**AVIS RELATIF À LA PROTECTION
CONTRE LES EVENTUELS EFFETS NOCIFS ET NUISANCES
PROVOQUÉS PAR LES RAYONNEMENTS NON IONISANTS
GÉNÉRÉS PAR DES ANTENNES ÉMETTRICES STATIONNAIRES
Commune : FEXHE-LE-HAUT-CLOCHER - Exploitant : PROXIMUS
Référence exploitant : 41FHC_00**

Rapport n° 3463 / 2024

Adresse	Rue de Roloux, 10 4347 FEXHE-LE-HAUT-CLOCHER (Fexhe-le-Haut-Clocher)
Coordonnées Lambert belge 72	222782E 150582N
Type d'implantation	Pylône
Exploitant	PROXIMUS
Réf. du site de l'exploitant	41FHC_00

Figure 1 : Vue en plan des lieux de séjour et des points de contrôle

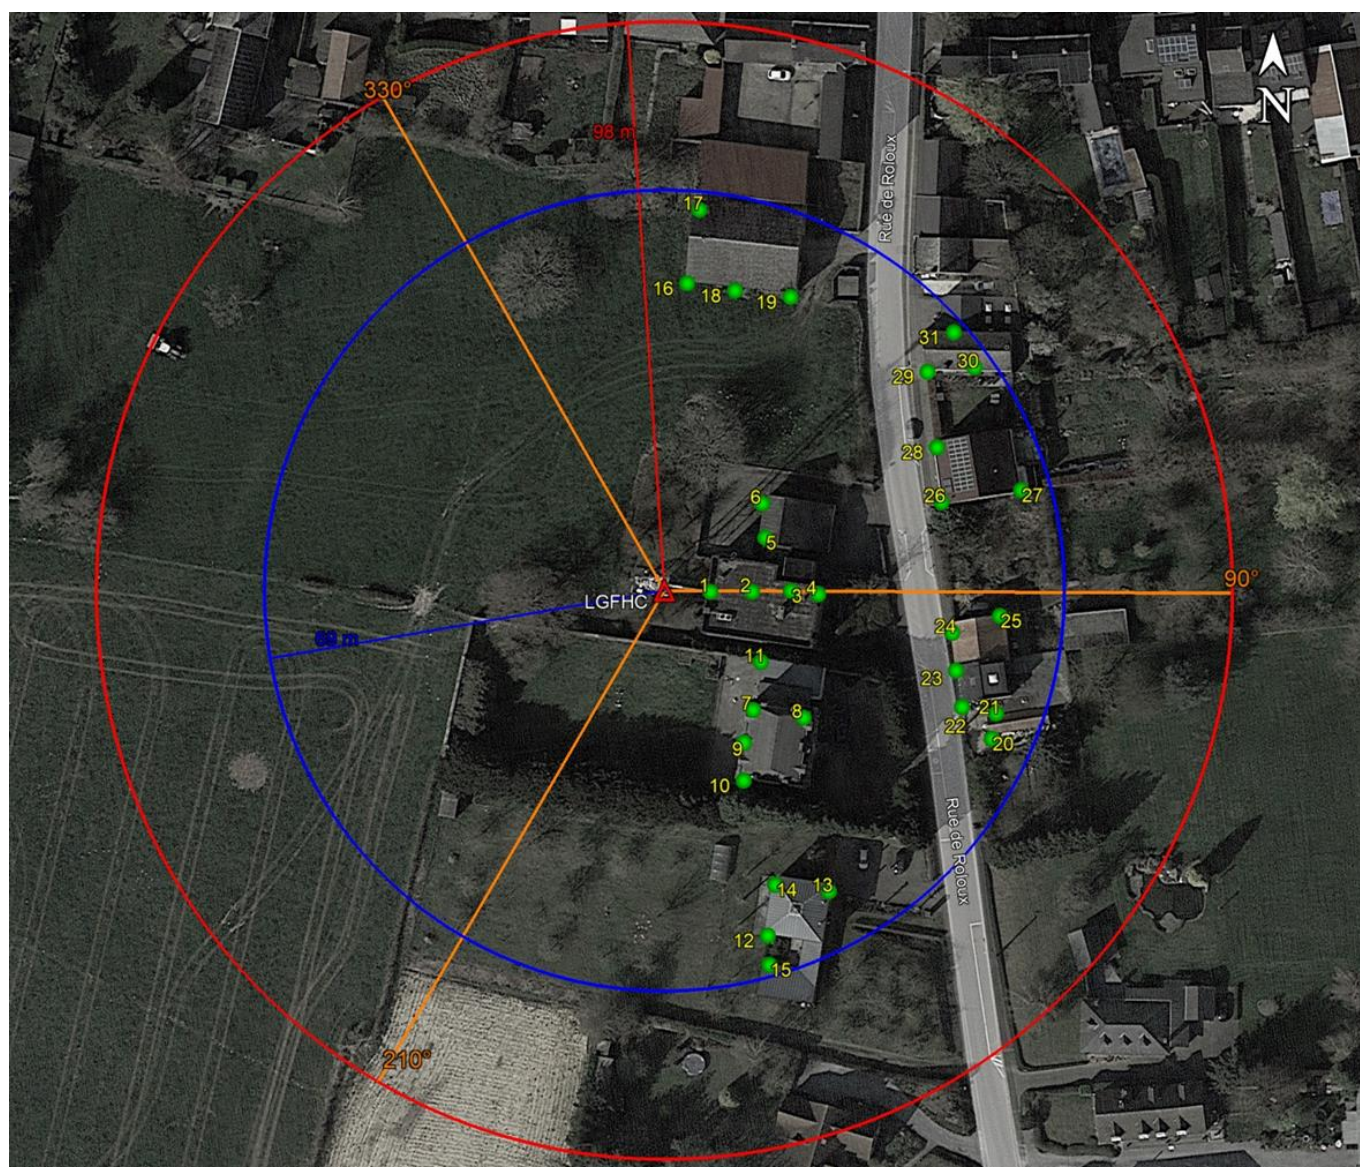
En ce qui concerne les antennes de l'installation mentionnées dans le tableau 1, la distance maximale à laquelle la limite pourrait être atteinte, à l'extérieur, est égale à 97,0 m. S'il n'y a pas de LS à une distance inférieure, les antennes respectent forcément la limite d'immission.

Dans le cas des LS situés à l'intérieur des bâtiments, une atténuation d'obstacle est prise en compte et il en résulte que la distance maximale à laquelle la limite pourrait être atteinte se réduit à 68,7 m.
